電気工事実技教科書 訂正のお知らせ

以下のように訂正いたします。

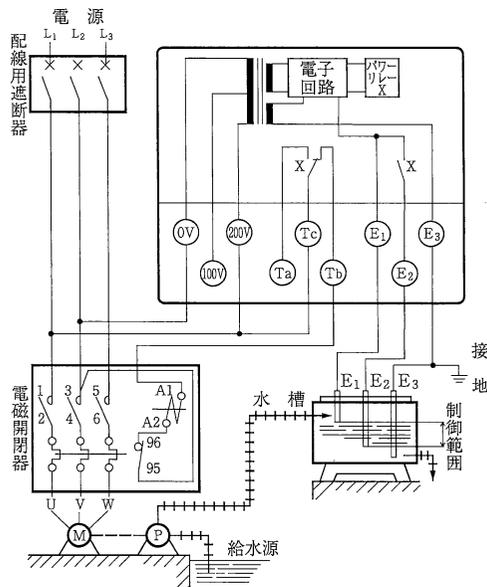
●138 頁 No.5.55 「電動機工事（5）」の参考図『給水運転と排水運転の回路例と動作』の左側の図を以下に差し替える。

●139 頁 No.5.56 「電動機工事（6）」の図1『給水運転接続例』と140 頁 参考図1『給水自動運転』を以下に差し替える。

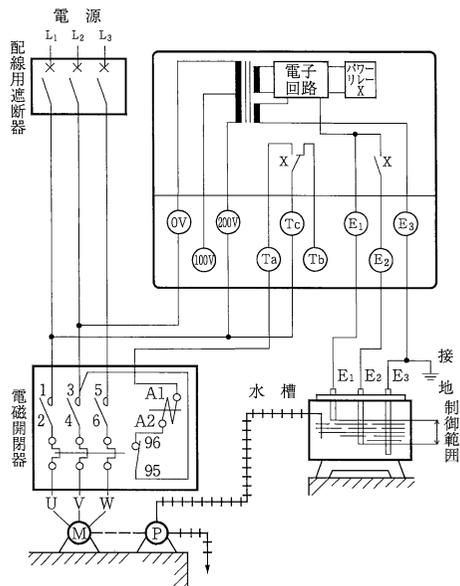
●139 頁 図3『フロートレスリレー』を以下に差し替える。

●140 頁 参考図2『排水自動運転』を以下に差し替える。

●141 頁 参考図3を以下に差し替える。
